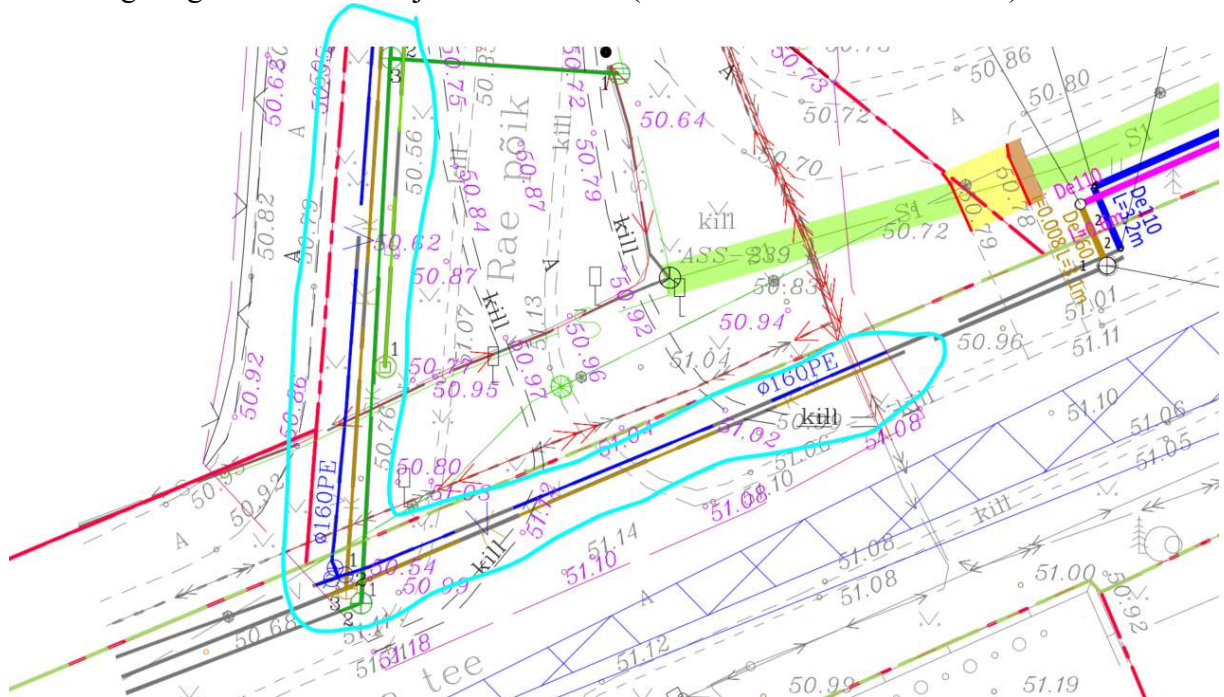
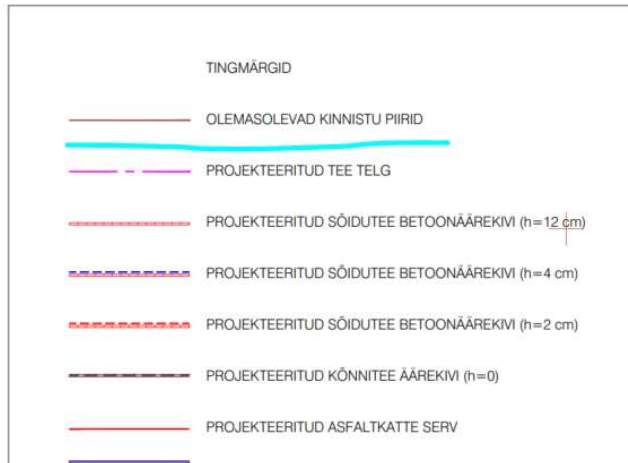
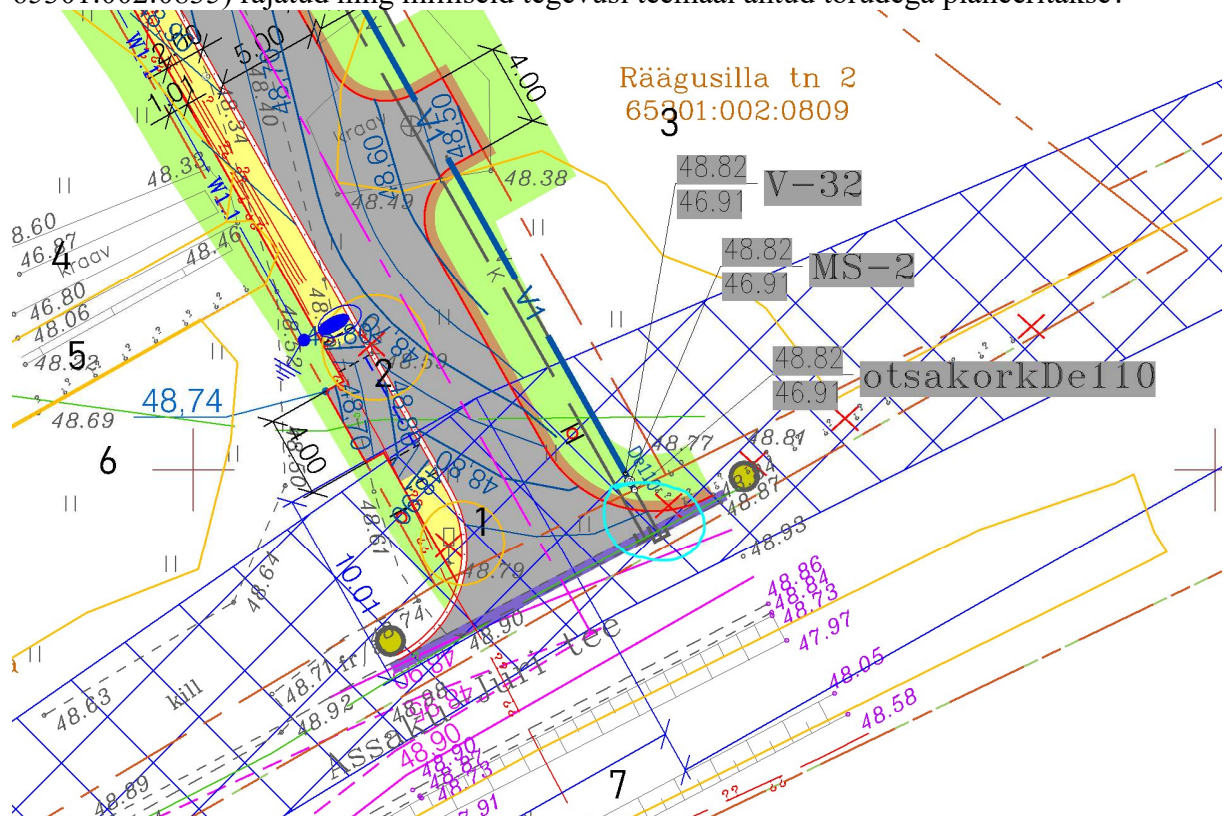
- Asendiplaanil ning tingmärkides kajastada kinnistute piiride kontuurid ning värvid üheselt, vajadusel korrigeerida.

- Palume täpsustada, kas asendiplaanil halliga kajastatud torud (ümbritsetud helesinise kontuuriga) on riigitee maaüksusele 11113 Assaku-Jüri tee L2 (tunnus: 65301:002:0835) rajatud ning milliseid tegevusi teemaal antud torudega planeeritakse?

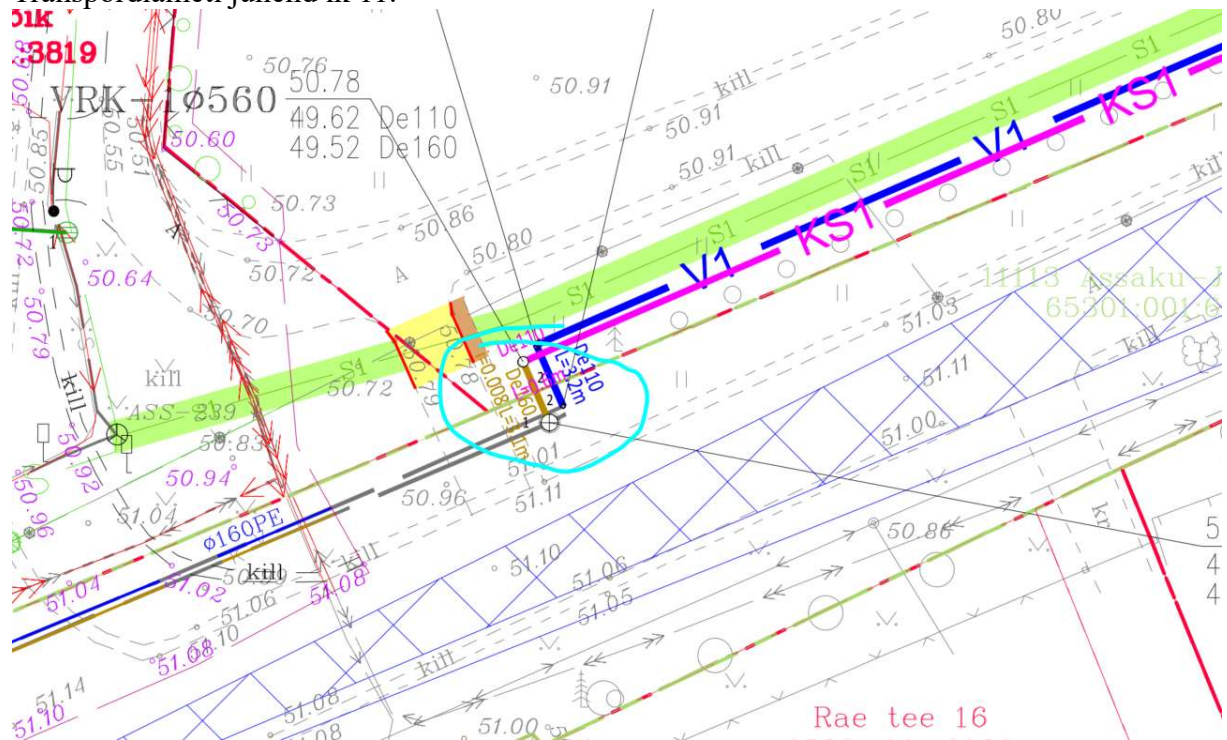
- Projekti materjalide pdf failis ei ole kajastatud katete taastamise osa riigitee maaüksuse kohta ning puudub katete taastamise osas vastav läbilõige. Näidisjoonis Transpordiameti juhend lk 11.

- Transpordiameti maaüksuse kohta koostatava IKÕ plaani koostamisel palume lähtuda juhendi lisa 6 toodust ning vastavast nädisest (https://transpordiamet.ee/sites/default/files/documents/2024-02/IK%C3%95%20n%C3%A4dislahendus_19.02.2024.pdf).

Lisada juurde vastava tabel, kajastada POS 1 tähis, kajastada minimaalselt geoalus hallina, tingmärkides kajastada rajatavad kaevud, IKÕ seadmise ala, katastriüksuste piiride värvilahendus viia vastavusse asendiplaanil ning tingmärkides. Juhime tähelepanu, et IKÕ ala ulatuseks riigitee maaüksustel määratakse ala ehitise horisontaalprojektsiooni välispinnast 1 m ulatuses.
